公 開 質 問 状

2012年5月5日

産業技術総合研究所 地質分野研究統括
佃 栄吉 様

信州大学名誉教授 小坂 共栄
日本地質学会名誉会員 松島 信幸

図1. 写真1の露頭スケッチ。3・14 報告書（p. 25）による。

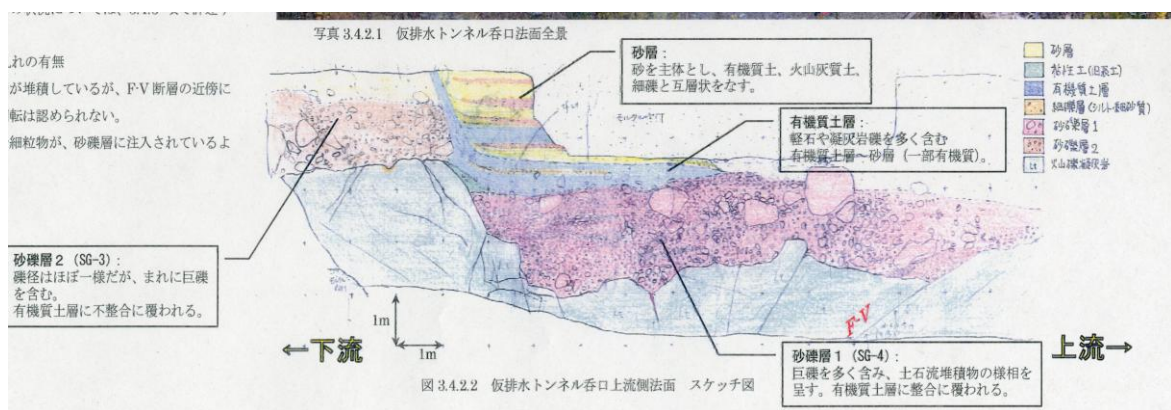
質問 1-1-1 3・14 報告書は、裾花凝灰岩層を覆う砂礫層（写真1）のうち、左手（下流側）の高い位置にあるものをSG3層（図1で茶色に塗色）、右手（上流側）の低い位置のそれをSG4層（図1でピンク色に塗色）として扱っています（写真1、図1）。

また、砂礫層SG4層上位には有機質土層が整合に重なり、SG3層上位には細礫混じり粘性土～細砂層が重なりと記載されています（資料p25）。この有機質土層は、SG3層を不整合に覆うとされ、図1ではSG3層とその上位の細礫混じり粘性土～細砂層をともに急傾斜で切るように表現されている青色に塗色された地層を指していることは明らかです。

- 1) SG3層とSG4層を、堆積年代の異なる別の地層として記載していますが、その根拠資料の明示がありません。それに関連して、SG4層を整合に覆うとされる有機質土層がSG3層を不整合に覆うとしていますが、その根拠資料も明示されていません。
- 2) SG3層上位の細礫混じり粘性土～細砂層とSG4層上位の有機質土層を別の地層として記載（図1）していますが、その根拠資料が示されていません。この細礫混じり粘性土～細砂層と有機質土層は、写真3のとおり肉眼的には全く明瞭な境界もなく連続している一連の地層であり、図1のような表現は事実と全く異なります。
- 3) SG3層がSG4層を整合に覆う有機質土層に不整合に覆われると述べているにもかかわらず、「SG3層とSG4層は、ほぼ同年代の地層」（P. 27）としているのは全くの矛盾です。
- 4) 砂質シルト～シルト質砂と記載されているSG4層上位の有機質土層やSG3層上位の細礫混じり粘性土～細砂は、その層相から沼沢地性の水成堆積物であることは間違いがありません。そのような本来水平に堆積した地層が急傾斜している事実をどう判断するかが全く触れられておらず、それを判断するための材料も示されていません。

●図1でSG3層とSG4層を、塗色の色を変えて別の地層として表現した理由やその根拠を明らかにしてください。

●図1で青色に塗色されている有機質土層が、SG3層を不整合におおうと判断されたのは、どのような事実に基づいているのかを明らかにしてください。

●SG4層を整合におおう水平な有機質土層が、SG3層上位に水平に重なる「細礫混じり粘性土～細砂」層に対し高角（急傾斜）で、それを切るようにして（不整合関係で）堆積していると判断されたのは、どのような事実（根拠）に基づくのかを明らかにしてください。

●水成堆積物である有機質土層が、かなりの傾斜角で傾いています。これは沼沢地等で水中に水平に堆積した地層が堆積後に何らかの原因で傾いたとしか説明できません。貴職はこの有機質土層の傾きの原因をどのようにお考えか、お聞かせください。

写真 6. 呑口露頭右端部の F-V 断層。砂礫層 SG 4 層が、F-V 断層によって明らかに変位し (切られ) ている。

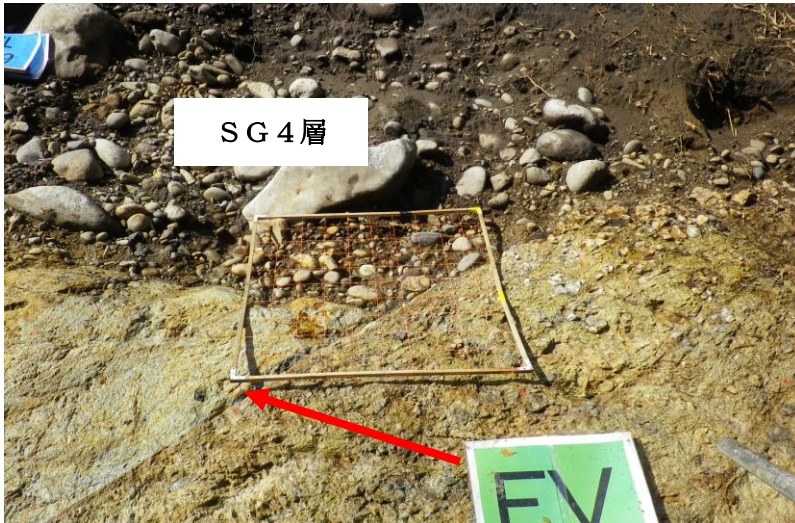
質問 1-1-3 仮排水トンネル呑口露頭右端には F-V 断層が露出しています (写真 6)。

写真 6 のとおり、礫層 (SG 4 層) と裾花凝灰岩とは非常にシャープな境界面で接しており、その面は明らかに裾花凝灰岩中の F-V 断層の延長にあたっています。この状況からは、礫層 SG 4 層は裾花凝灰岩層と断層関係で接している、すなわち礫層 SG 4 層が F-V 断層によって切られていると判断するのが常識的な見方です。3・14 報告書の p 133 でも、この部分の写

●この露頭は、すでに述べた呑口露頭左端部と同じように「礫層SG4層の堆積後にF-V断層が動いたためにSG4層が切られ、裾花凝灰岩層と断層で接している」ことを明瞭に示すものです。報告書もそのように記載しているものですが、そうではないのですか。この露頭について貴職は全く判断を示していません。貴職のご判断をお聞かせください。

写真 7. 3・14 報告書は、呑口露頭右端部 (写真 6 部分) で、「砂礫層 SG 4 層が F-V 断層と接する」と記載している (右の写真は左の拡大)

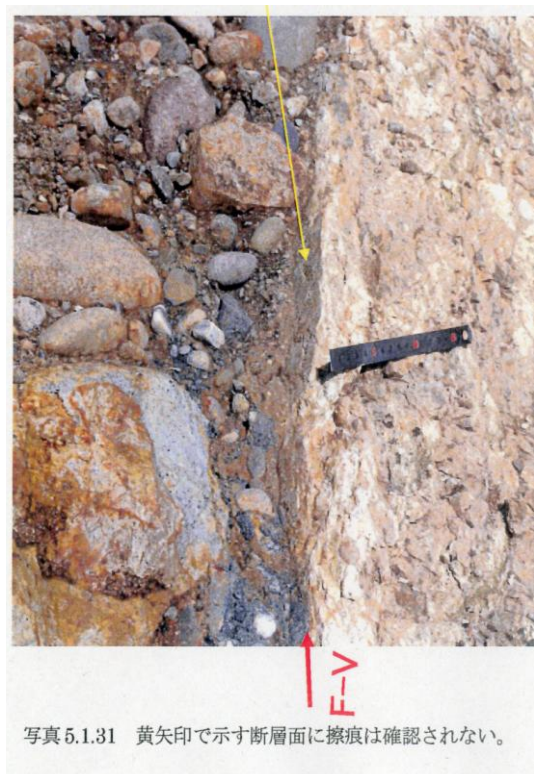
写真 5.1.31 黄矢印で示す断層面に擦痕は確認されない。

真が示されています（写真7）。それによっても礫層がシャープな断層面で凝灰岩層と接していることは明らかですし、報告書中の「黄矢印で示す断層面に擦痕は確認されない」という写真説明から見ても、両者が断層関係にあることは明白です。

図2. トレンチ1'、F-V断層直上付近で見られる地層中の小断層（報告書 p.151）

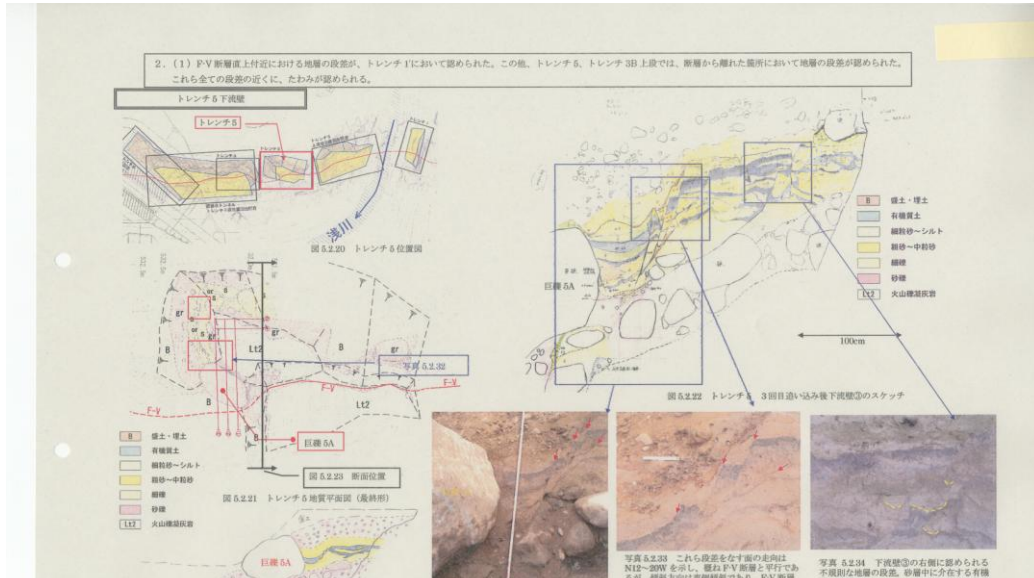
●3 地層のたわみやちぎれ現象についても、報告書では多くの紙数をさいています（図2、3）。

貴職は、それらの現象について「断層のその場所だけであるという現象ではないようだ。一番考えやすいのは、地震の大きな揺れ。地層がちょっとこう切れて、地すべりではよくあること。全体として砂礫層が低い方向にズレた時の現象の一つ。」などと述べる一方、「断層運動でも出来ないわけではない。これ自体もまた断層運動と関連がないかと

言うと、それも全くゼロではない。」などと述べています。これらの現象は、現在の浅川河床部に近く、地すべりで移動した地層であると全く考えられないところです。そこで見られる現象にもかかわらず、地すべりではよくあることなどと一般論を述べ

て、断層運動以外で出来た可能性もあるかのように述べるのは許されることではありません。

これらのさまざまな現象は、「地震時の大きな揺れが一番考えられる」と貴職は述べていますが、その地震がF-V断層の活動、あるいは長野盆地西縁断層の活動に連動したF-V断層の動きに関連した可能性はないのですか。貴職の率直なお考えをお聞かせ下さい。
